Análisis del Recurso de Reconsideración interpuesto por Luz del Sur S.A.A. contra la Resolución N° 112-2024-OS/CD

Lima, julio de 2024

El 10 de junio del 2024 se publicó la Resolución N° 112-2024-OS/CD (en adelante “Resolución 112”), mediante la cual se aprobó el Plan de Inversiones en Transmisión del período comprendido entre el 01 de mayo de 2025 y el 30 de abril de 2029 (en adelante “PI 2025-2029”).

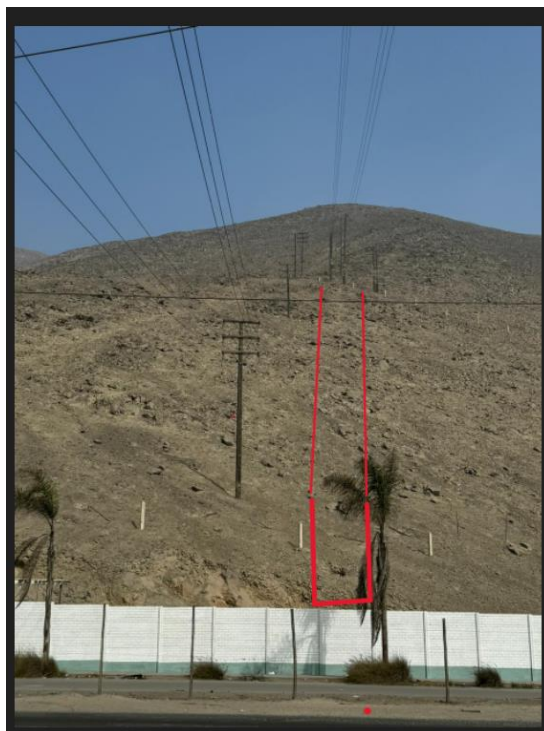
LDS indica que, para la ruta aprobada por Osinergmin, se debe considerar que la Municipalidad de La Molina está ejecutando en la Av. La Molina el proyecto “Mejoramiento de la infraestructura vial para la transitabilidad de la Av. La Molina, desde la Av. Melgarejo hasta el Jr. Madre Selva en el distrito de La Molina”. Como parte de este proyecto, se prevé modificar la geometría de la vía a la altura de la Calle La Chalana, manteniendo la berma central y

eliminando la berma auxiliar, esta última en la cual Osinerghmin sugirió modificar ligeramente para el tramo subterráneo.

LDS también advierte que, el espacio de la actual berma auxiliar pasará a formar parte de las nuevas calzadas principales para vehículos, eliminando así cualquier berma auxiliar o espacio para estacionamientos. Esto resultará en una vereda peatonal proyectada adyacente a la nueva calzada.

Además, LDS señala que la vereda existente en el lado del cerro tiene un ancho de 1,80 metros, y la separación entre esta vereda y la calzada actual es de apenas 1,64 metros. Por lo tanto, ambas ubicaciones no ofrecen el espacio suficiente para emplazar los postes de transición aéreo-subterránea y sus respectivas protecciones mecánicas, y no cumplirían con el Código Nacional de Electricidad, en su Regla 231.B.1, que precisa las “Distancias mínimas a obstáculos fijos”.

Por lo expuesto, LDS considera inviable la instalación de una estructura de transición aéreo-subterránea en este tramo. Por tanto, solicita que el soterramiento continúe hasta alcanzar la berma central, ubicada a la altura de la actual estructura aérea E51a, tal como lo propuso en el Anexo 06 del descargo a las Observaciones a la Prepublicación del PI 2025-2029.

Al respecto, en el literal j) del numeral 6.2.3.1 del Informe N° 437-2024-GRT, se indicó que para la parte final del tramo a soterrar (después de la estructura E48), si bien se muestra una interferencia con una tubería de gas, el resto del trazo hasta la estructura E49 no muestra mayores inconvenientes.

Ahora, del sustento presentado por LDS en el presente recurso de reconsideración, se observa una interferencia después de la estructura E48 con el proyecto vial “Mejoramiento de la infraestructura vial para la transitabilidad de la Av. La Molina, desde la Av. Melgarejo hasta el Jr. Madre Selva en el distrito de La Molina, provincia de Lima – Lima”, promovido por la Municipalidad Distrital de La Molina; sin embargo, en el resto del trazo de ruta (hasta la E49) no se presentan mayores inconvenientes, como se muestra en la imagen:

En la imagen se muestra la disponibilidad del espacio en la franja de servidumbre de la LT existente hasta la estructura E-49; Del mismo modo se aprecia disponibilidad de espacio desde la estructura E-49 en adelante, para que el tramo se mantenga de forma aérea.

Por lo indicado, no se justifica el cambio de trazo de ruta hasta después de la estructura E51, como lo solicita LDS.

Figura N° 1: Diagrama de gases inicial SET Huaycán

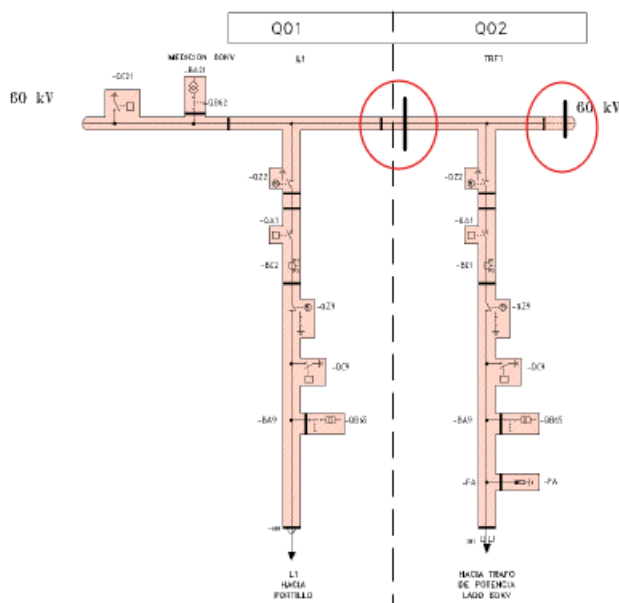
LDS indica la necesidad de un acoplamiento longitudinal para la configuración de simple barra en la etapa inicial de la SET Huaycán para permitir la ampliación de nuevas bahías GIS sin afectar la continuidad del servicio del sistema de barras existente; sin embargo, en la publicación se planteó efectuar un diseño de simple barra donde se deje un compartimiento final para efectuar la ampliación, tal como se presenta en la siguiente imagen:

Las celdas en 60 kV tipo GIS tienen la posibilidad de ser adquiridas compartimentadas en la barra (como se muestra en la imagen anterior).
